Mission régionale d'autorité environnementale  
Grand Est

**Avis sur le projet d'installation  
d'une centrale photovoltaïque au sol sur des surfaces agricoles,  
à Gondrecourt-Aix (54)  
porté par la société SAMFI 38**

n° réception portail : 001633/A P  
n°MRAe 2025APGE35

Nom du pétitionnaire	SAMFI 38
Commune	Gondrecourt-Aix
Département	Meurthe-et-Moselle (54)
Objet de la demande	Demande de permis de construire d'une centrale photovoltaïque au sol
Date de saisine de l'Autorité environnementale	24/02/2025

Figure 3: Plan de masse du projet

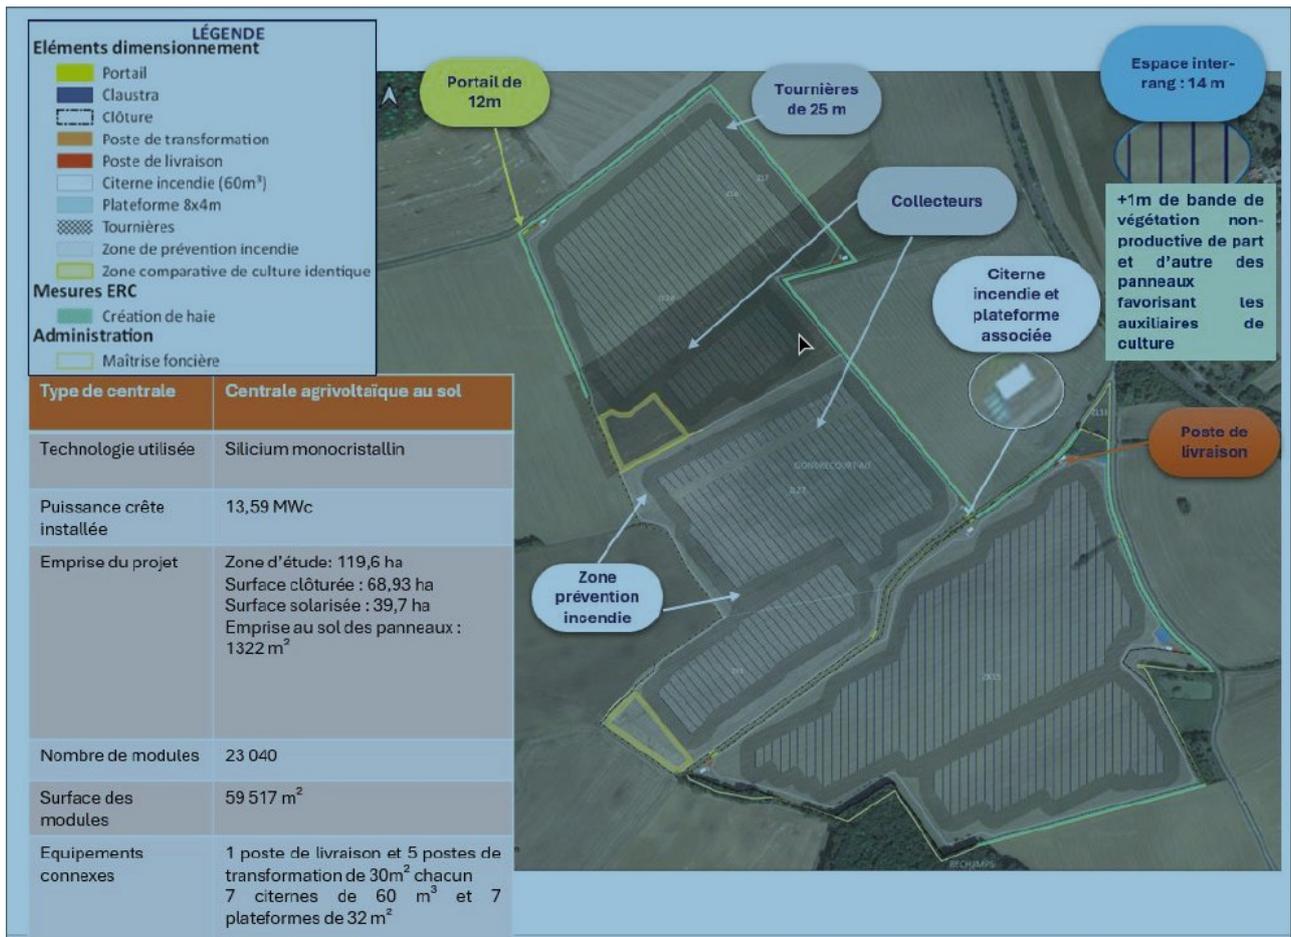
Concernant la protection contre les risques d'incendie en forêt qui s'accroissent avec le changement climatique, l'Ae relève que le pétitionnaire mentionne la mise en place d'une bande pare-feu de 25 m à partir des lisières boisées.

Concernant les eaux superficielles, le projet se situe à proximité de plusieurs cours d'eau (3 ruisseaux exactement en zone 1). Ces cours d'eau n'étant pas matérialisés dans le plan de masse, il n'est donc pas possible de s'assurer que les installations et constructions sont éloignées de 10 m du cours d'eau.

**L'Ae recommande au pétitionnaire de respecter la distance de 50 m par rapport aux lisières boisées et a minima celle qui sera demandée par le Service Départemental d'Incendie et de Secours (SDIS).**

- **garantir un éloignement de plus de 10 mètres du cours d'eau et permettre un libre écoulement des eaux ;**
- **se rapprocher du service en charge de la police de l'eau, et de prévoir un dossier Loi sur l'eau qui relèverait du régime de déclaration ;**
